**Stadt Heidenau**  
**Bebauungsplan "Wohngebiet Sporbitzer Straße"**

Frühzeitige Beteiligung der Oberen Raumordnungsbehörde im Verfahren  
nach § 4 Abs. 1 BauGB  
Ihr Schreiben vom 19. April 2018

**Bebauungsplan G 23/1 „Wohngebiet Sporbitzer Straße“ der Stadt Heidenau**  
Verfahren nach § 8 Abs. 4 BauGB, Behördenbeteiligung nach § 4 Abs. 1 BauGB

## **Bebauungsplan G 23/1 „Wohngebiet Sporbitzer Straße“ Heidenau – Vorentwurf in der Fassung vom 27.02.2018**

110-kV-Freileitung Anlage 180  
- Trassenachse und Schutzstreifen -

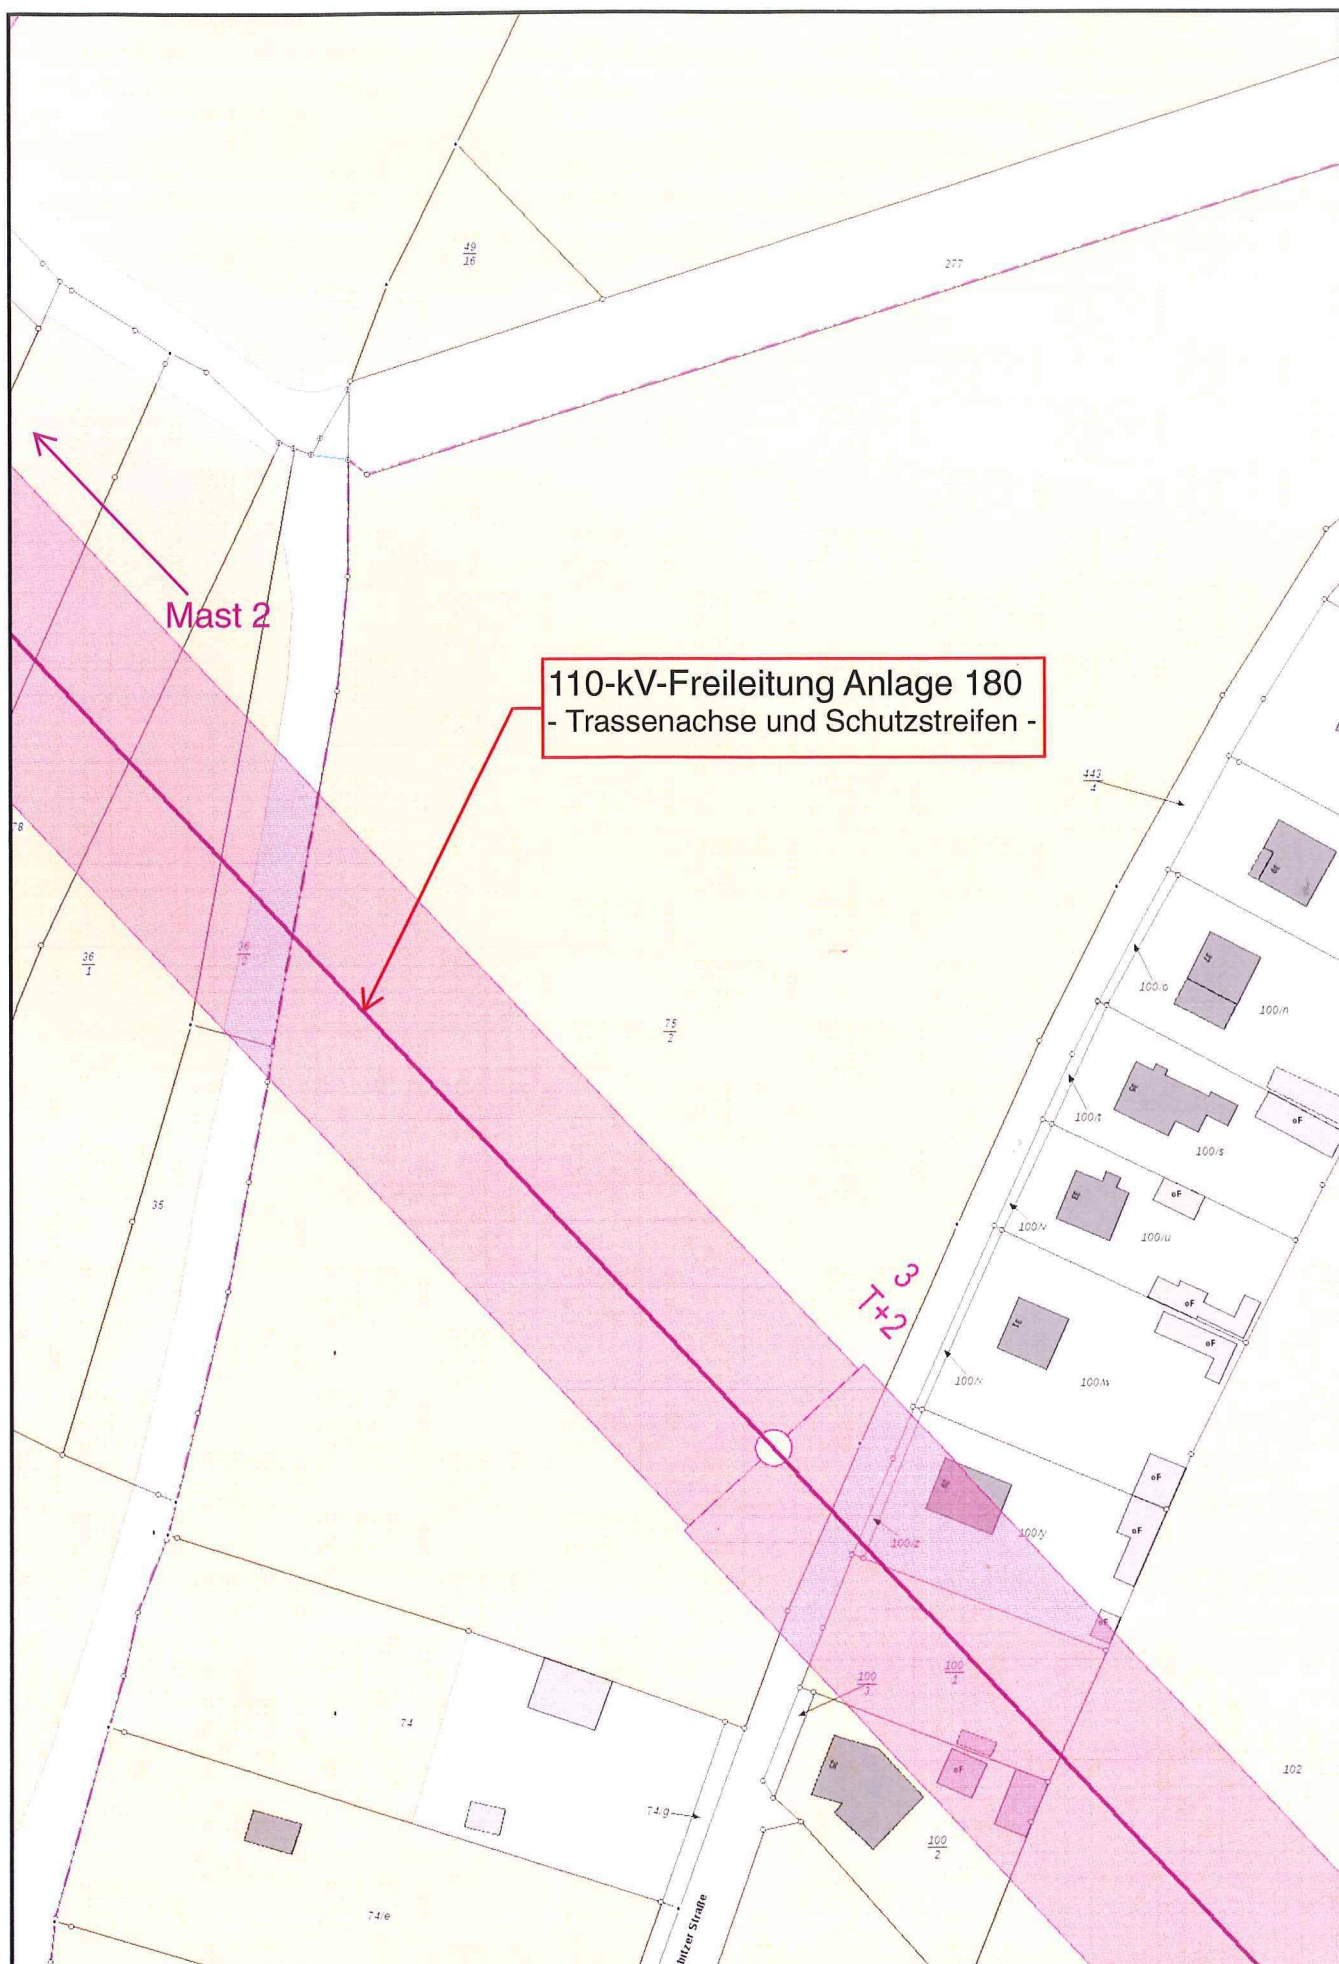
Entsprechend dem eingereichten Vorentwurf tangiert ein Teil der geplanten Bebauung den Schutzbereich o. g. Freileitungsanlage auf Höhe Mast 3. Voraussetzung für die Genehmigung der einzelnen Bauvorhaben sind die Prüfungen der Einhaltung o. g. spannungsabhängigen Mindestabstände auf Basis eines konkreten Abstandsnachweises. Zur Erstellung dieses Nachweises sind exakte Lage- und Höhenangaben über HN erforderlich.

Bei der weiteren Planung des Vorhabens ist die Einhaltung der Mindestabstände von baulichen Anlagen (z. B. Gebäude, Verkehrsanlagen, ...) zu spannungsführenden Teilen der 110-kV-Freileitung entsprechend DIN EN 50341 Teil 1 und Teil 3 (Abschnitt 5.4 „Innere und äußere Abstände“) zwingend zu gewährleisten. Für fachliche Hinweise und Erläuterungen stehen wir Ihnen gern zur Verfügung.
